ATA DE REUNIÃO

Local: Sala de reuniões da CMP/TRT5 no E2J	Data: 06/10/2023	Horário: Das 08:30 h às 11:30 h	Relator: Vanderlan Almeida Fontes
---	-------------------------	--	--

Discussão técnica com a equipe de transição a respeito de ajustes dos projetos executivos da reforma do Complexo Empresarial 2 de Julho (E2J) decorrentes de alterações ocorridas após a execução do projeto.

01 PLANTA LAYOUT - 16º PAV. ESCALA: 1/75

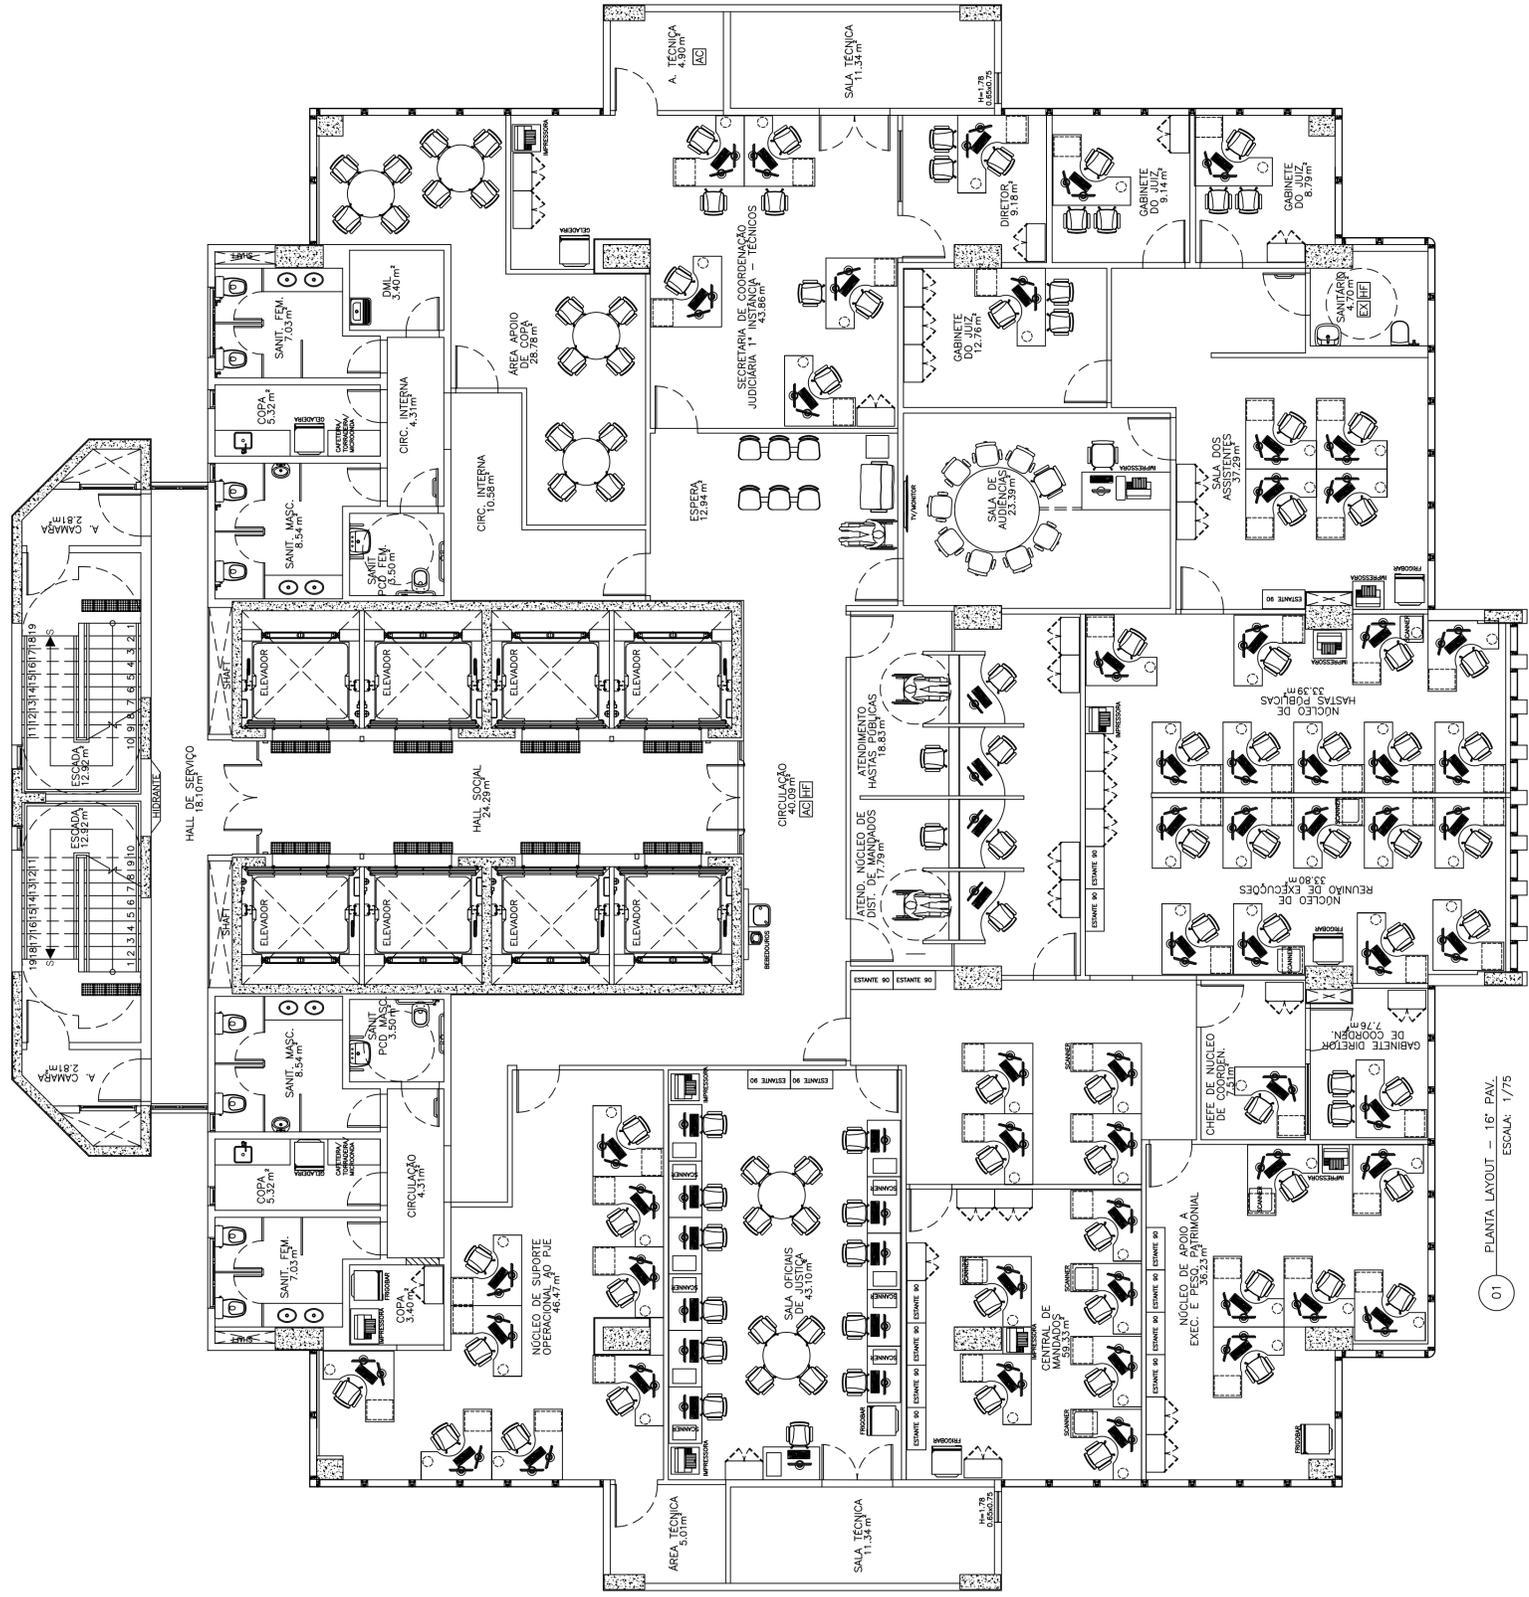
Houve alteração do Regulamento Geral da área da Secretaria de Execução e Expropriação e isso refletiu em aumento de pessoas em algumas salas e diminuição em outras. A CMP fez estudo de layout considerando a realização de mínimas intervenções e propôs deslocamento de 4 postos de trabalho na Central de Mandados para acrescer postos de trabalho destinados ao Núcleo de Reunião de Execuções, para isso sendo necessária a inclusão de uma divisória baixa e deslocamento dos respectivos pontos elétricos e lógicos. Além disso, serão instalados 2 postos de trabalho na Sala do Núcleo de Reunião de Execuções.

Fazer deslocamento de 4 postos de trabalho na Central de Mandados para acrescer postos de trabalho destinados ao Núcleo de Reunião de Execuções, incluir uma divisória baixa e fazer o deslocamento dos respectivos pontos elétricos e lógicos. Além disso, instalar 2 postos de trabalho na Sala do Núcleo de Reunião de Execuções.

01 PLANTA LAYOUT - 17 PAV.
ESCALA: 1/75

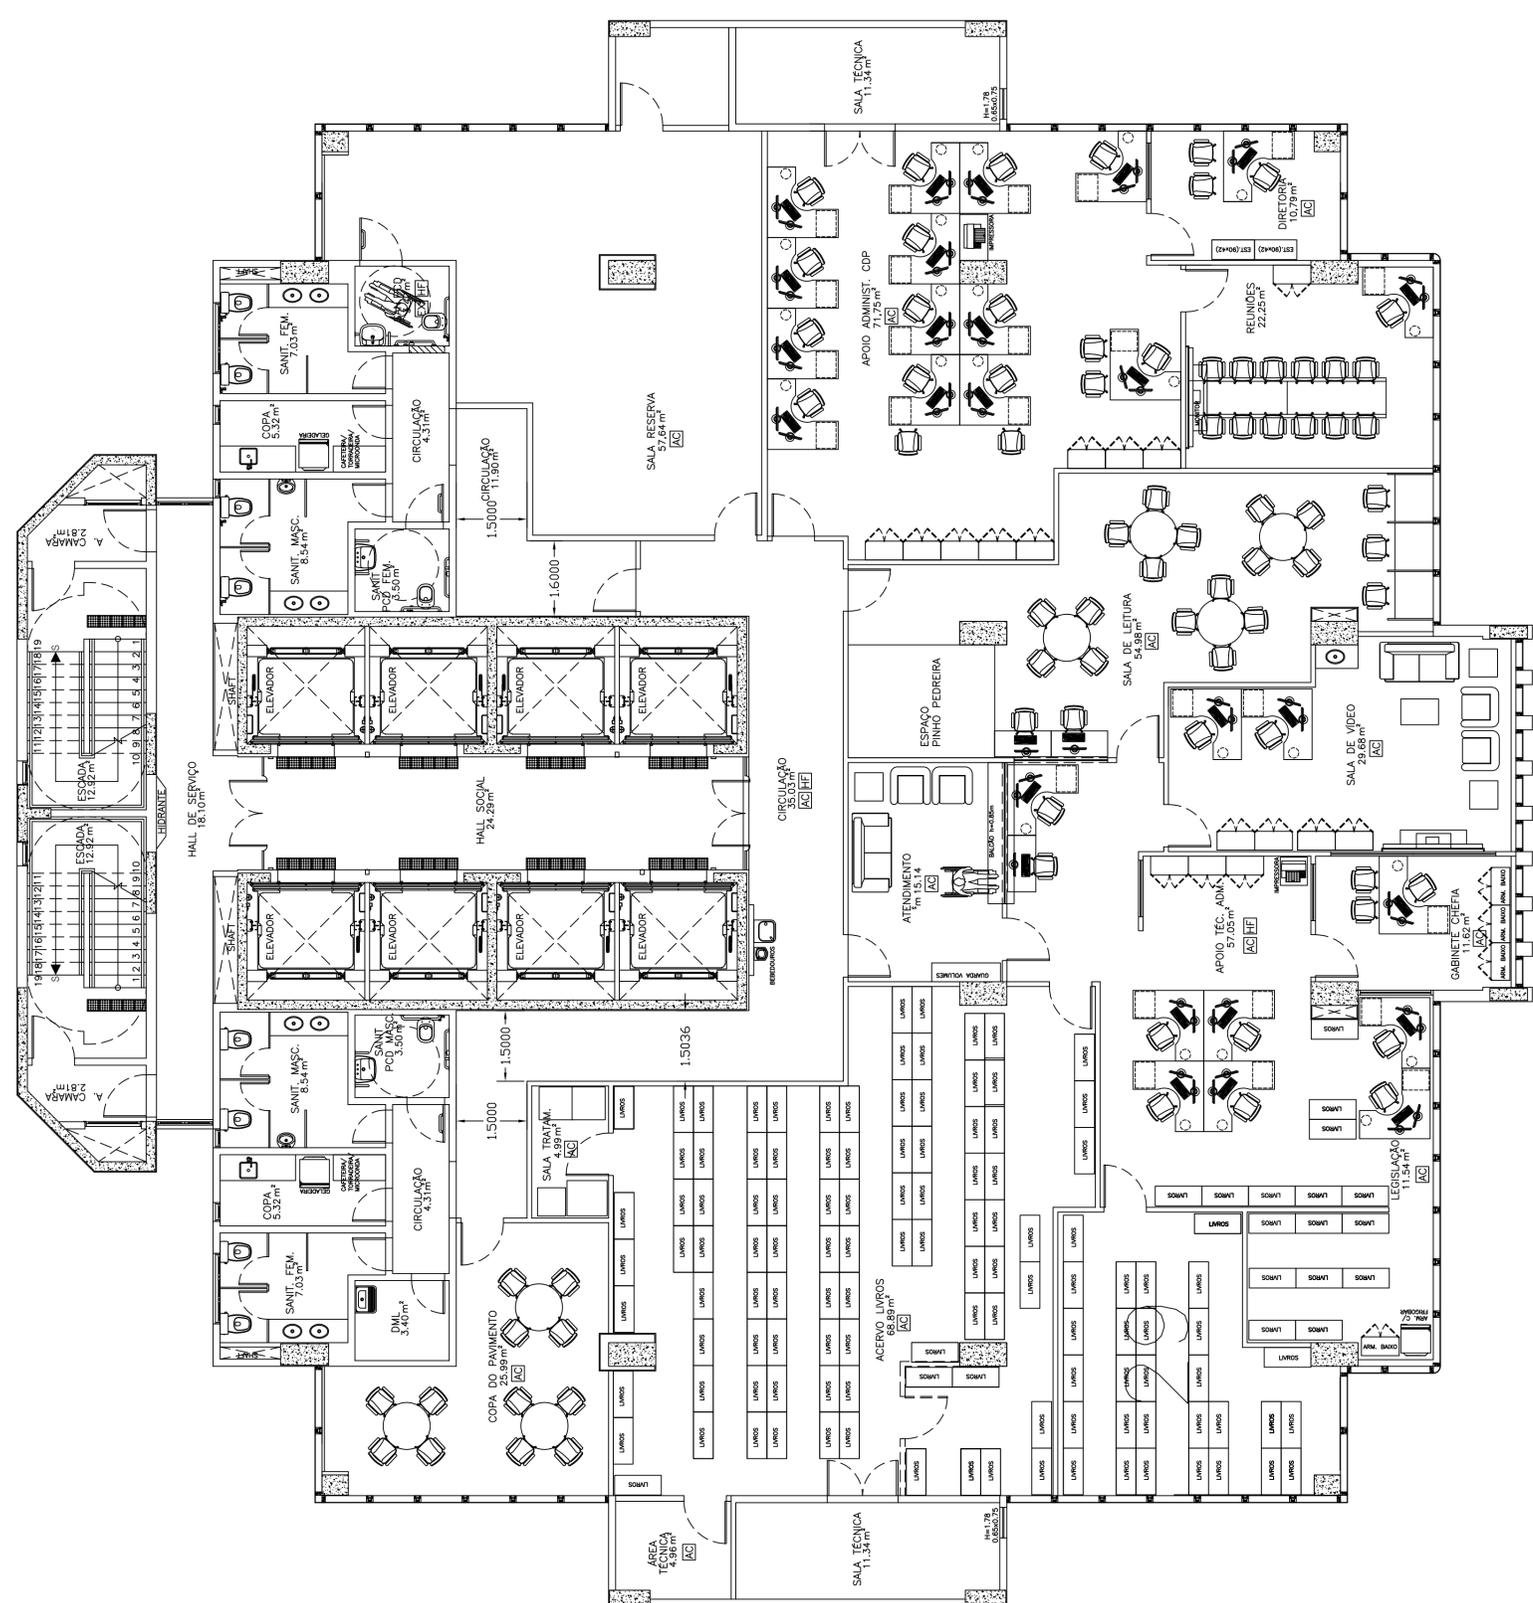
Houve alteração do Regulamento Geral da área da Escola Judicial, além da inclusão da Biblioteca Pinho Pedreira, existente no Ed. góes Calmon, mas que não constava no Programa de Necessidades de 2018. Essas alterações refletiram em aumento de pessoas em algumas salas e diminuição em outras.

Na Biblioteca, a CMP propôs o deslocamento de divisórias, para melhor separação entre os acervos, e a mudança de local de 2 postos de trabalho e de 2 pontos de consulta, o que levará à necessidade de deslocamento dos respectivos pontos elétricos e lógicos no projeto. Além disso, houve necessidade de remover 16 estantes da Seção de Legislação para comportar o acervo de Dr. Pinho Pedreira, essas estantes podem ser acomodadas em sala na G5.

Além disso, a CMP propôs a troca entre os espaços da Escola Judicial e da CDP para melhor atender às atribuições dessas unidades após a alteração do Regulamento Geral. A Escola Judicial ficaria no 19º pavimento e a CDP ficaria no 17º Pavimento. A CMP fez estudos de layout considerando a realização de alterações nos locais de algumas divisórias, pontos elétricos e lógicos para esse novo funcionamento.

Manter alteração realizada no estudo feito pela CMP para contemplar o acervo Pinho Pedreira. Com relação à área da Escola Judicial, deslocar a unidade para o 19º pavimento.

01 PLANTA LAYOUT - 18º PAV.
ESCALA: 1/75

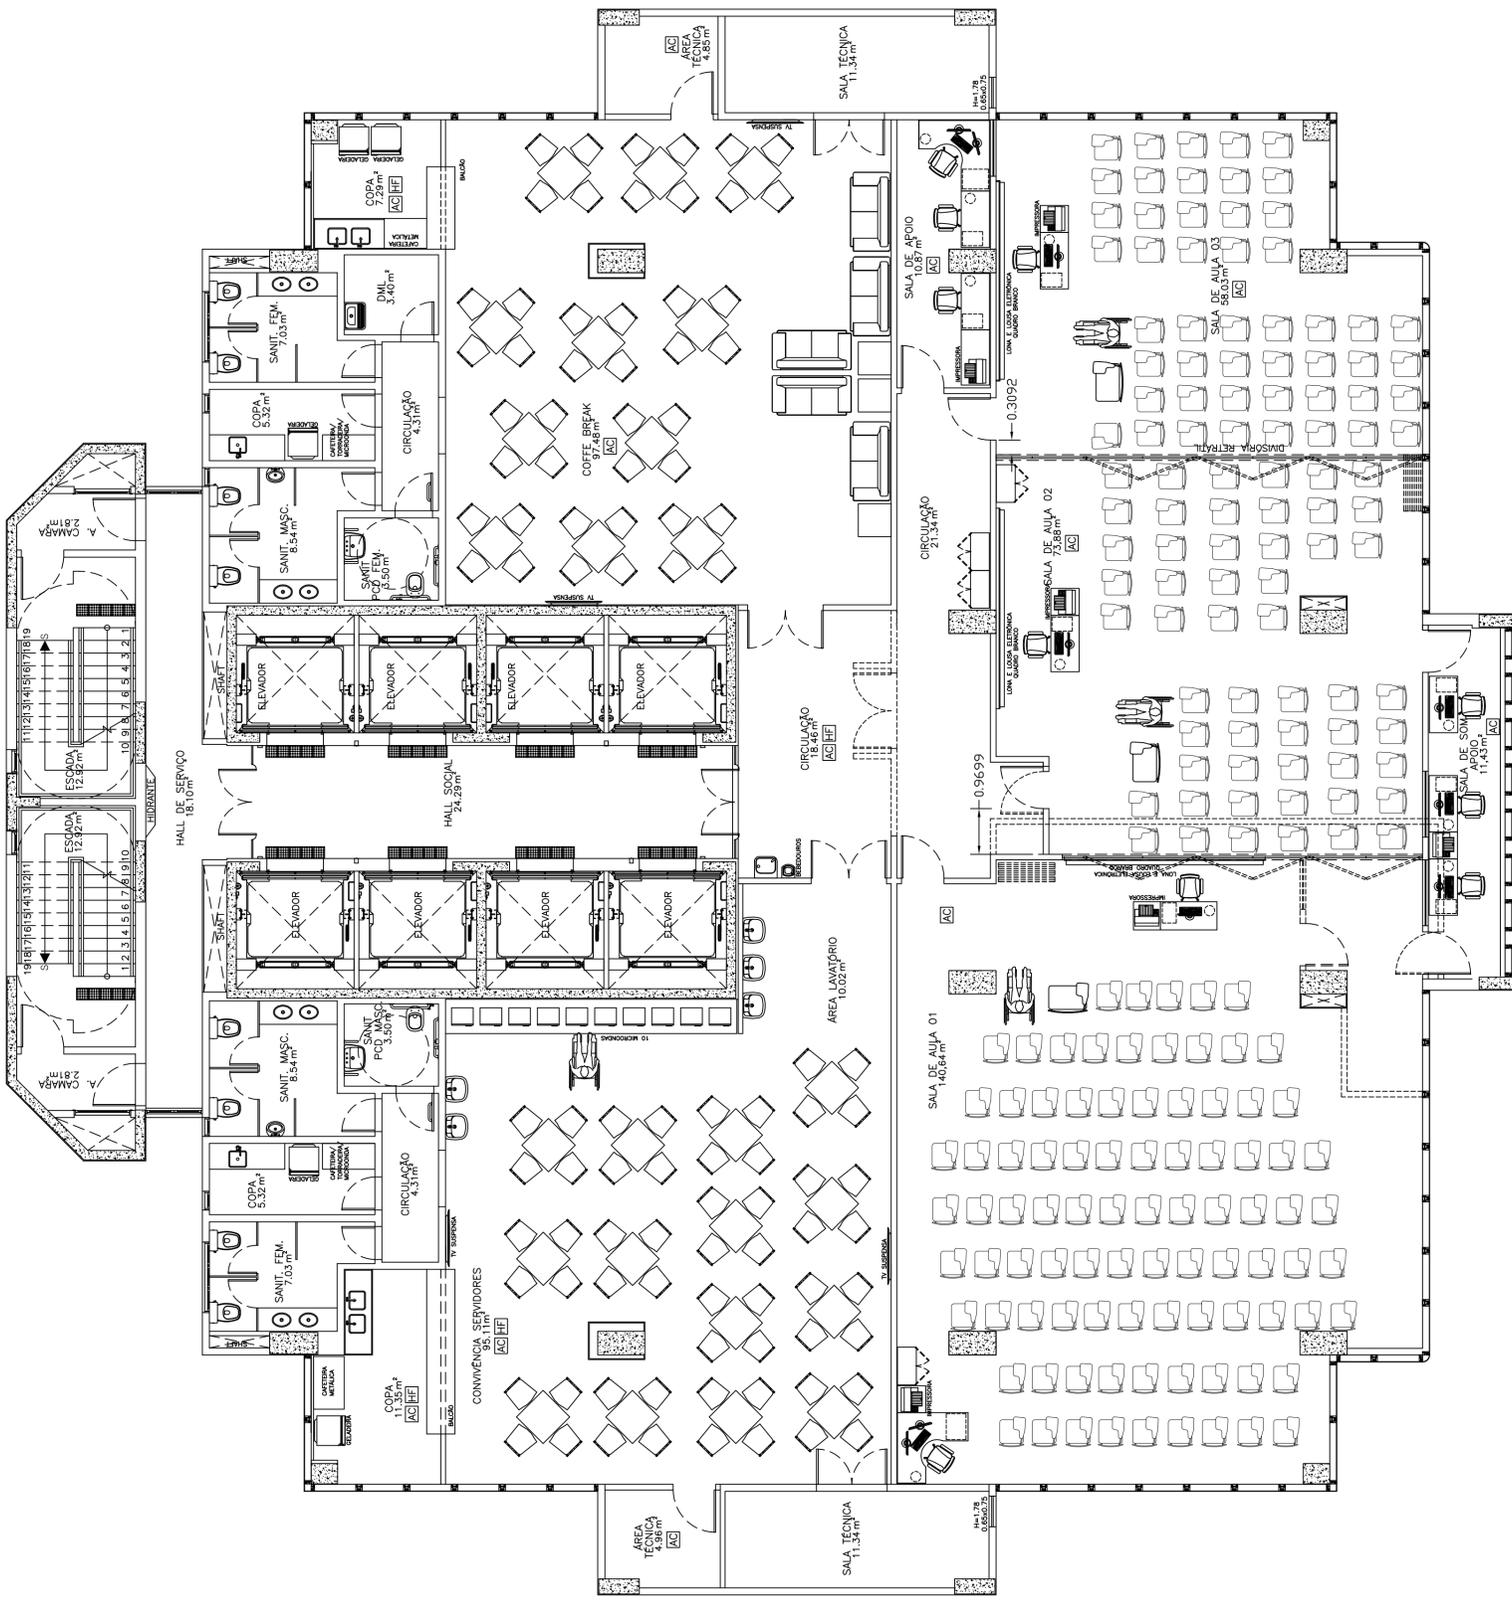
Para possibilitar o uso das salas de aula sem divisões internas, visando o encontro de magistrados, a CMP propôs a inclusão no projeto de mais uma parede retrátil. No projeto há previsão de união apenas de duas salas de aula, com uma parede retrátil já prevista no orçamento. A inclusão dessa parede retrátil adicional proporcionará a união das 3 salas de aula, conforme a necessidade. Como consequência dessa união entre as salas, houve necessidade de mudança do local da sala de som; isso leva à mudança de pontos elétricos e lógicos de 3 estações de trabalho e pequena mudança no projeto de divisórias. Além disso, houve necessidade de criação de mais um posto de apoio na Sala de Apoio da Escola Judicial.

Aprovar o estudo realizado pela CMP/TRT5 sem ressalvas.

01 PLANTA LAYOUT - 19º PAV.
ESCALA: 1/75

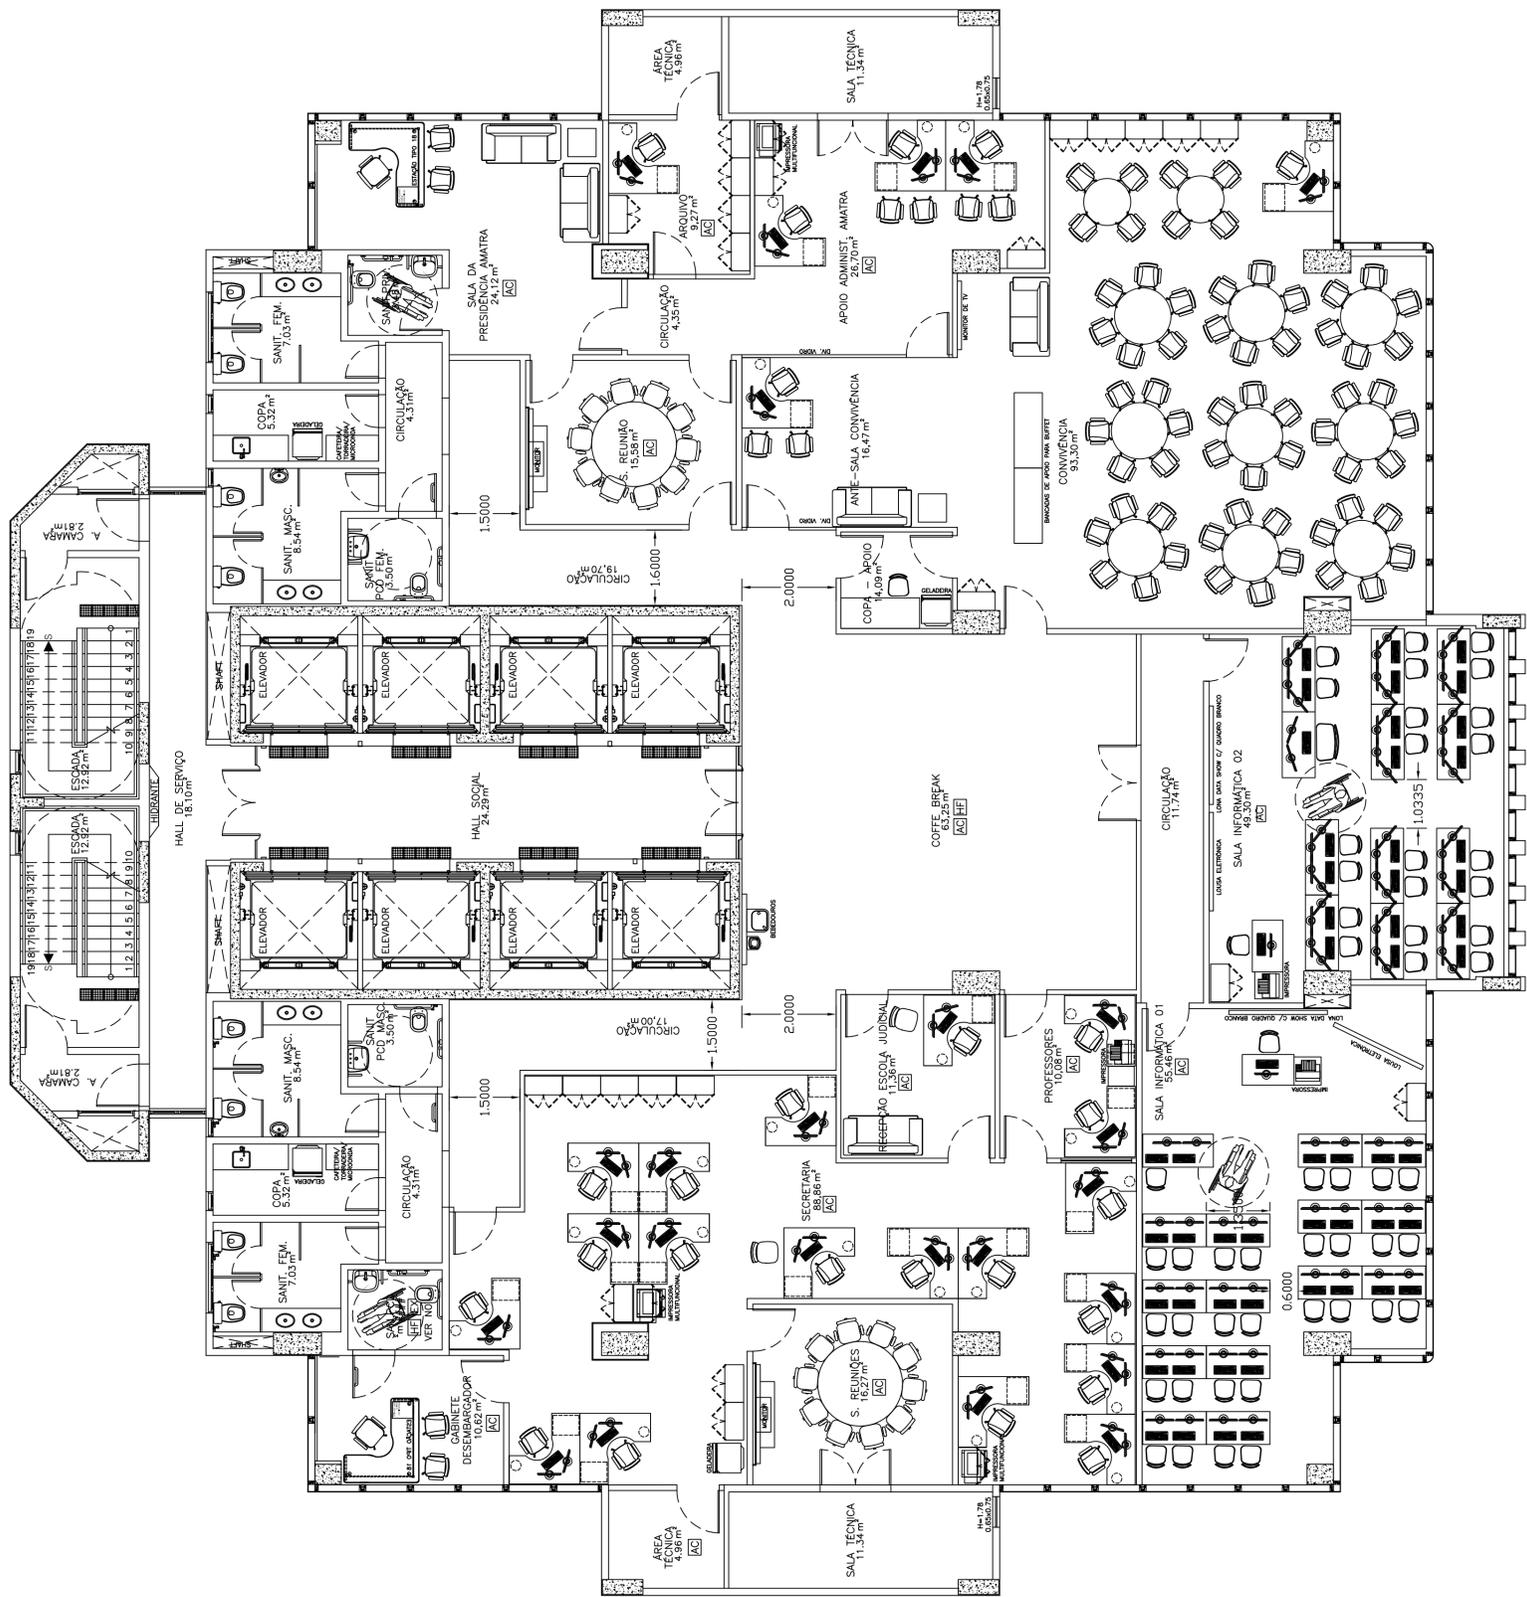
Conforme citado nas intervenções do 17º pavimento, a CMP propôs a troca entre os espaços da Escola Judicial e da CDP para melhor atender às atribuições dessas unidades após a alteração do Regulamento Geral. A Escola Judicial ficaria no 19º pavimento e a CDP ficaria no 17º Pavimento. A CMP fez estudos de layout considerando a realização de alterações nos locais de algumas divisórias, pontos elétricos e lógicos para esse novo funcionamento, além da criação de circulação independente para o bloco de sanitários.

Ainda no 19º pavimento foi proposta a instalação da AMATRA que sairia do 10º pavimento da Torre 2. Para isso a sala de atividades corporais e a sala de gravação de aulas EAD precisam ser deslocadas para outros espaços em outros pavimentos e há necessidade de desativação de uma sala de aula de informática, permanecendo 2 salas no projeto.

Deslocar a CDP para o 17º pavimento e a Escola Judicial para o 19º pavimento. Sendo necessário que a CMP/TRT5 realize novo estudo para contemplar a AMATRA, removendo uma sala de aula de informática, a área de Atividades Corporais e a sala de gravação de aulas EAD que deverá ser deslocada para outro pavimento.
